Stadt Leverkusen

Bebauungsplan Nr. 229/I „Steinbüchel - südlich Heinrich-Lübke-Straße, westlich Von-Knoeringen-Straße“

**Stellungnahmen im Rahmen der öffentlichen Auslegung nach
§ 3 (2) BauGB und der Beteiligung der Behörden und Träger
öffentlicher Belange nach § 4 (2) BauGB
sowie
Abwägungsvorschlag der Verwaltung mit Beschlussentwurf**

Zukünftige Entwässerung der oberen Heinrich-Lübke-Str, **Anlage 1**
basierend auf Vorgaben der TBL vom 05.12.16, vorbehaltlich der Zustimmung von 67 zur Fällung der Bäume

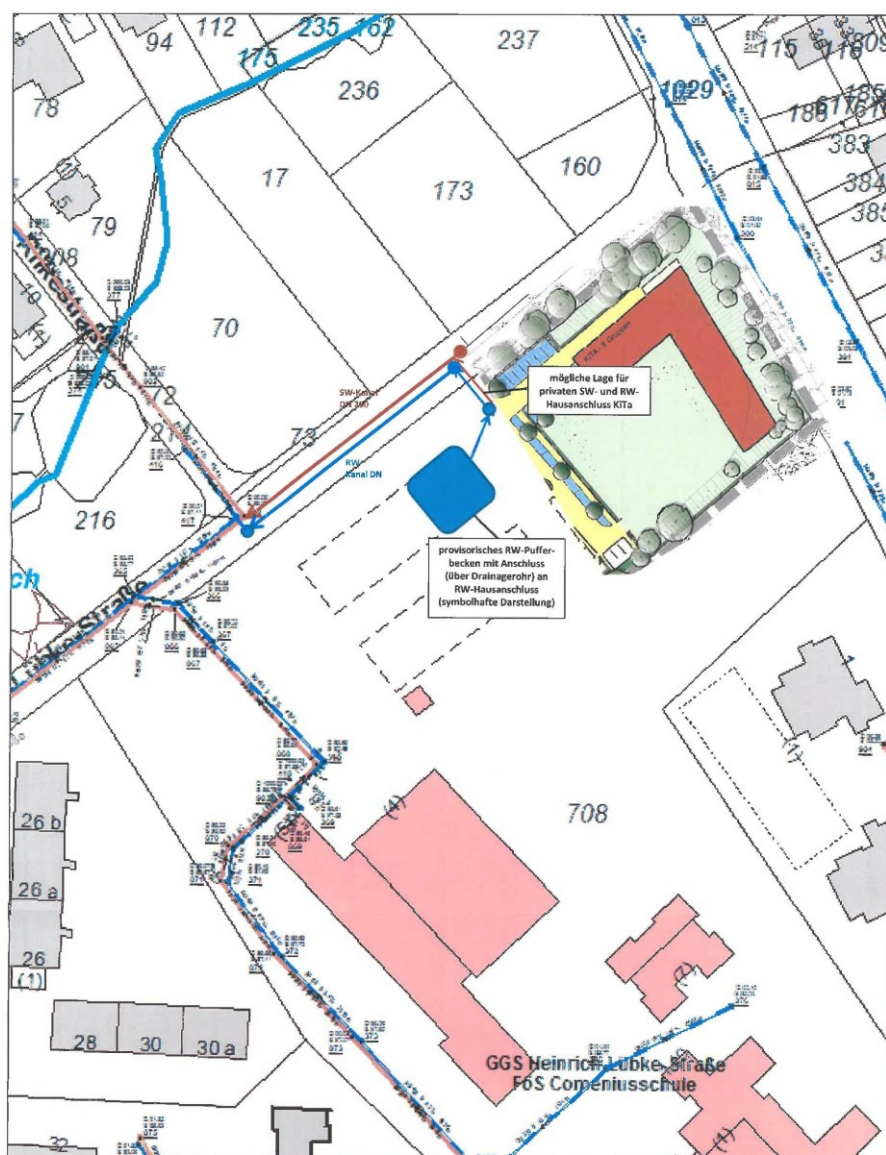
- Schmutzwasser (SW)

Im Umfeld der Heinr.-Lübke-Str. existiert eine Trennkanalisation.

Eine Anschlussmöglichkeit der geplanten KiTa an das öffentl. SW-Netz ist zur Zeit nicht gegeben.

Im Rahmen des Projektes der TBL „Heinr.-Lübke-Str., B-Plan – PK 702.3.005“ wird jedoch zur Zeit die neue, für die KiTa notwendige SW-Leitung geplant, die in 2018 hergestellt wird.

An diese neue SW-Leitung kann die SW-Hausanschlussleitung der neuen KiTa angeschlossen werden, siehe Anlage 1.

- Regenwasser (RW)

Im Umfeld der Heinr.-Lübke-Str. existiert eine Trennkanalisation.

Eine Anschlussmöglichkeit der geplanten KiTa an das öffentl. RW-Netz ist zur Zeit nicht gegeben. Das vorhandene RW-Netz ist hydraulisch stark überlastet.

Im Rahmen des Projektes der TBL „Heinr.-Lübke-Str., B-Plan – PK 702.3.005“ wird jedoch zur Zeit die neue, für die KiTa notwendige RW-Leitung geplant, die in 2018 hergestellt wird.

Auf Grund der o. g. hydraulischen Überlastung des RW-Netzes können von der KiTa nur in sehr kleine RW-Mengen gedrosselt ($\max. Q_{RW} = 2 \text{ l/s}$) abgegeben werden (Zusage TBL in der DK vom 24.8.16)

An diese neue RW-Leitung kann die private RW-Hausanschlussleitung der neuen KiTa angeschlossen werden, siehe Anlage 1.

Parallel zur Erstellung der privaten Hausanschlussleitungen ist auch das private RW-Rückhaltebecken mit gedrosseltem Abschluss an das öffentliche RW-Netz zu erstellen, siehe Anl. 1.

Der derzeitige Regenwassersammler ist überlastet, die Sanierung ist ab 2019 vorgesehen. Da eine Versickerung der Niederschläge nicht möglich ist, wird für die Übergangszeit ein privates Rückhaltebecken mit gedrosseltem Anschluss an das bestehende Leitungssystem angelegt.

Die Vorgabe stellt eine Maßnahme der übergeordneten Erschließung dar, die im Falle einer Baugenehmigung nachzuhalten ist. Insofern ist die Erschließung gesichert, einer weitergehenden Festsetzung bedarf es im Rahmen des Bebauungsplanes nicht.
